DETERMINAZIONE DEL DIRIGENTE SEZIONE AUTORIZZAZIONI AMBIENTALI 17 giugno 2024, n. 284
ID AIA 3579. Comune di Vieste (FG). Progetto per la chiusura definitiva (Capping) della discarica comunale di Vieste (FG) di RSU in località "Landa la Serpe". Autorizzazione Integrata Ambientale già rilasciata dalla Regione Puglia con D.D. n. 330 del 29.09.2022. Modifica non sostanziale AIA ai sensi dell'art. 29-nonies del D.Lgs.152/2006 e s.m.i. e della D.G.R. n. 648/2011.

RELAZIONE DI SERVIZIO

Di seguito si riportano sinteticamente le modifiche dell'assetto impiantistico oggetto dell'istanza di modifica rispetto al progetto (definitivo) autorizzato in AIA (rilasciata con prescrizioni dalla Regione Puglia con D.D. n. 330/2022 del 29.09.2022 del Servizio AIA/RIR):

Figura 1: Sezione verticale testa pozzo biofiltrante (Stralcio elaborato grafico "TB.0_B_rev.2: Captazione biogas planimetria e particolari costruttivi").

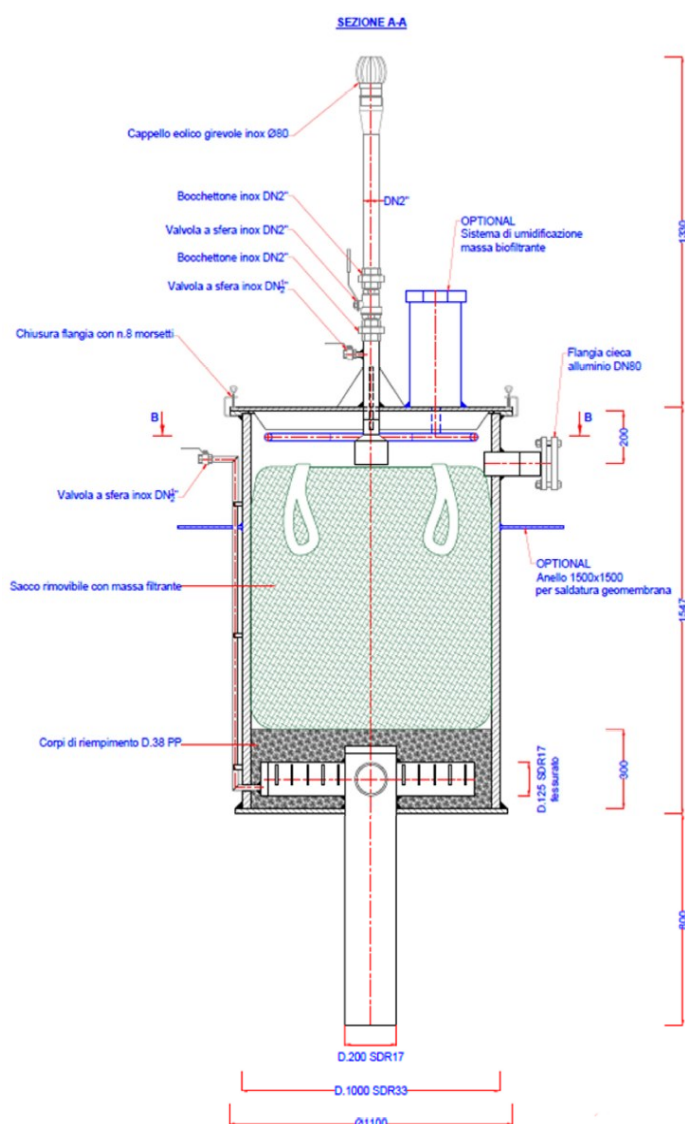
1. Modifica del sistema di gestione del biogas sostituendo la centrale di aspirazione e combustione del biogas in torcia, prevedendo l'ossidazione biologica in situ, come previsto dal D.Lgs 36/2003 modificato dal D.Lgs 121/2020, mediante l'utilizzo di n. 11 teste pozzo biofiltranti.

Il sistema di trattamento del biogas proposto dal gestore, nell'ambito della modifica non sostanziale, consiste nell'ossidazione biologica in situ mediante l'utilizzo di teste di pozzo biofiltranti da applicare alla sommità di ciascun pozzo. Tali teste di pozzo devono essere poste in opera contestualmente alla realizzazione dello strato finale di ricoprimento del terreno dello spessore di 1 metro, all'interno del quale le teste di pozzo verrebbero parzialmente inglobate.

Il sistema così configurato provvede al trattamento di ossidazione biologica del biogas in esalazione spontanea dal pozzo, evitando quindi l'immissione diretta in atmosfera dello stesso.

Figura 2: Schema a blocchi delle opere a seguito di modifica non sostanziale. (Stralcio Figura 35, pag. 116 dell'elaborato descrittivo "RB.1_rev.2: Relazione tecnica").

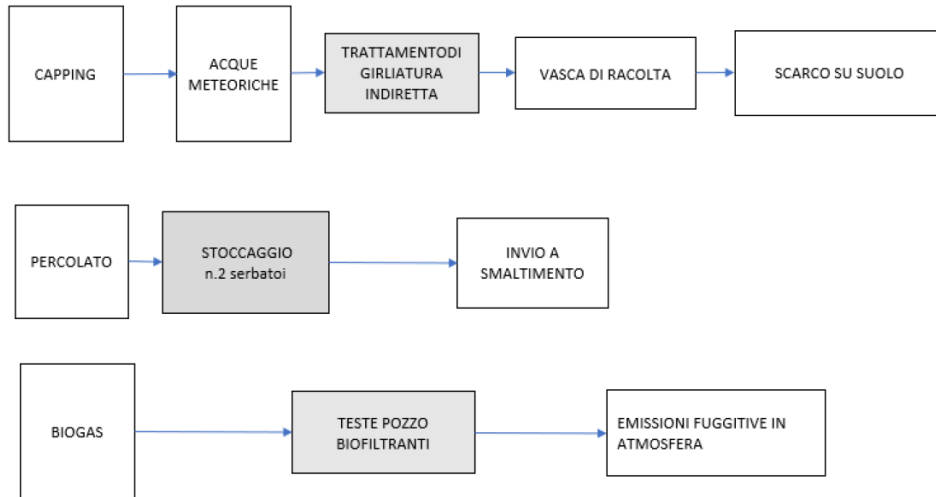
Pertanto, in base a quanto previsto al punto 2.5 dell'allegato 1 del D.Lgs. n.36/2003 modificato dal D.Lgs. 121/2020, il gestore intende far ricorso all'ossidazione biologica in situ mediante l'utilizzo di biofiltri in sostituzione del previsto impianto di combustione in torcia.

Pertanto, la modifica non sostanziale proposta comporta l'installazione di 11 teste pozzo filtranti in sostituzione di:

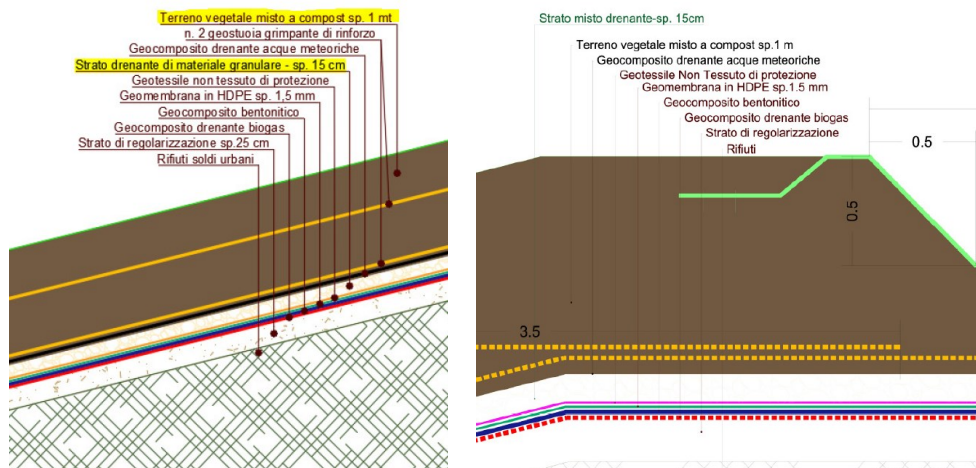
La modifica proposta dal gestore nasce dall'esigenza di garantire il corretto mantenimento delle opere eseguite con la MISE, con particolare riferimento all'integrità strutturale del telo in HDPE.

Il gestore precisa che l'introduzione di questo strato drenante non influisce sulle caratteristiche del pacchetto di chiusura progettato ai sensi del D.Lgs 36/2003 come modificato dal D.Lgs 121/2020 autorizzato con AIA 330/2022.

Figura 5: Planimetria della pista di accesso in variante, oggetto della modifica non sostanziale. (Stralcio dell'elaborato grafico "TB.0_G_Rev.0: Planimetria pista di servizio").

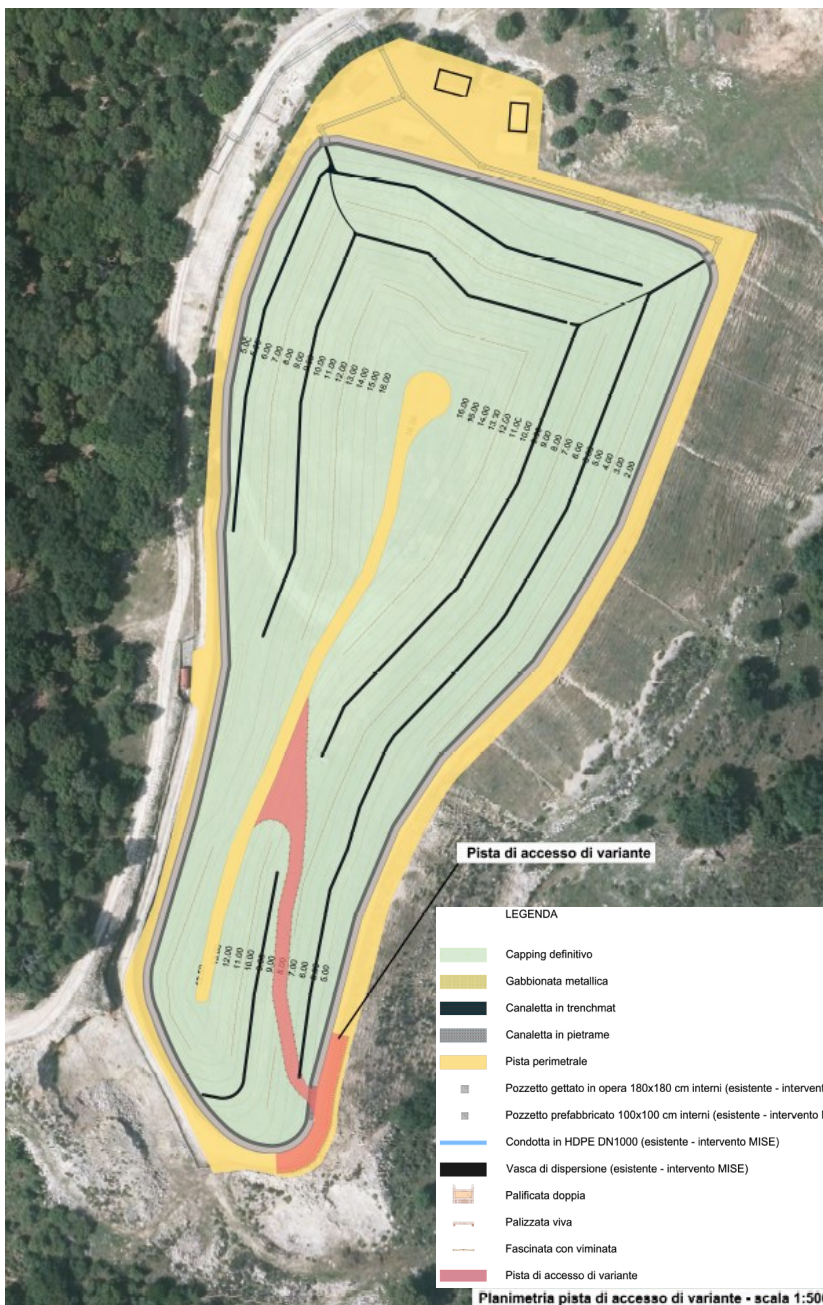
La modifica prevede un'alternativa progettuale relativa alla modalità di accesso alla viabilità nella parte sommitale del corpo rifiuti, da utilizzare per eventuali interventi manutentivi dei pozzi per la raccolta del percolato.

La modifica proposta dal gestore deriva dalla circostanza riscontrata in fase di realizzazione della MISE della discarica, nell'ambito della è stata realizzata una pista di cantiere per consentire l'accesso ai mezzi sul corpo rifiuti per la realizzazione delle opere.

Figura 6: Planimetria dello schema idrico relativo alla rete delle acque meteoriche, oggetto della modifica non sostanziale. (Stralcio dell'elaborato grafico "TB.3_Rev.1: Planimetria rete acque meteoriche e scarichi").

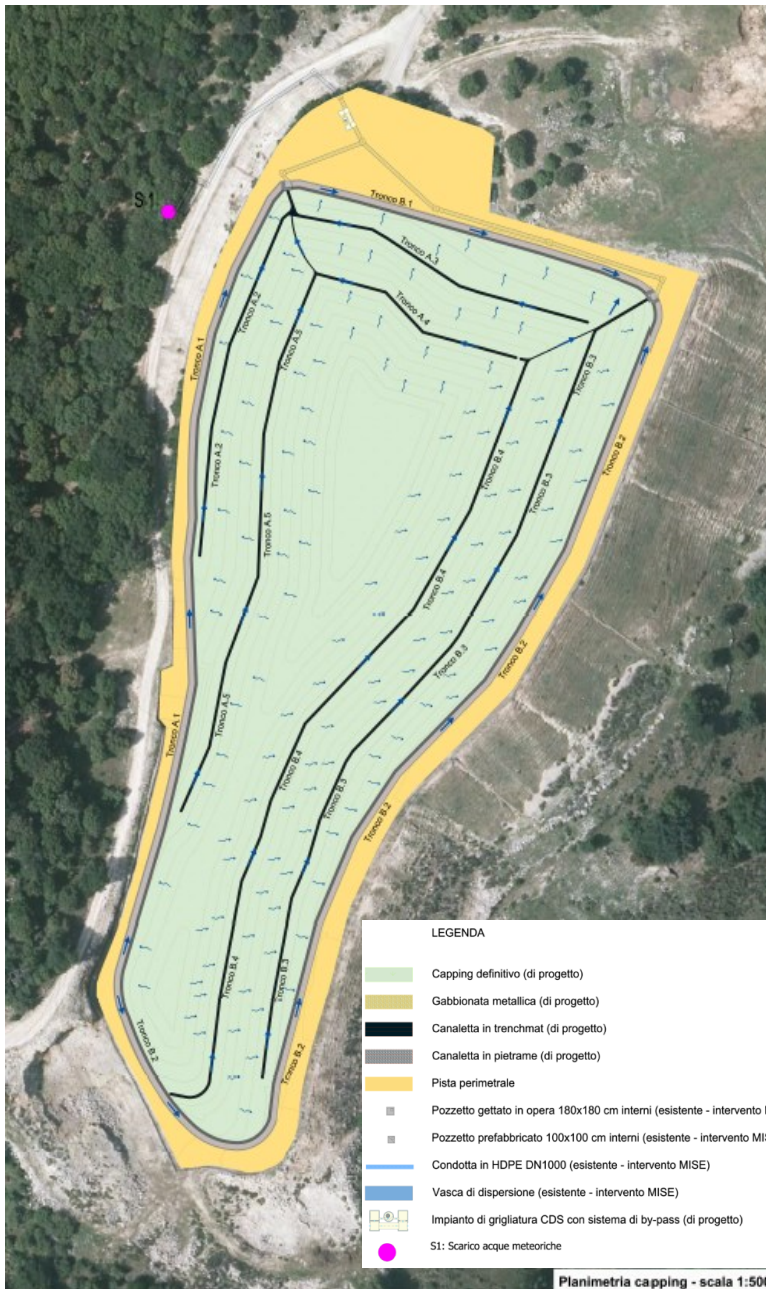
5. Lieve variazione sull'assetto della regimazione delle acque meteoriche senza apportare ulteriori modifiche al ciclo di trattamento delle acque meteoriche ed al dimensionamento della rete rispetto al progetto autorizzato in AIA.

Il gestore in fase di progettazione esecutiva ha leggermente variato la posizione di alcuni tratti della condotta di regimentazione delle acque meteoriche, dell'unità di trattamento CDS di grigliatura e dissabbiatura e della vasca di dissipazione finale. Il ciclo di trattamento delle acque meteoriche ed il dimensionamento della rete non ha subito alcuna modifica rispetto a quanto autorizzato.
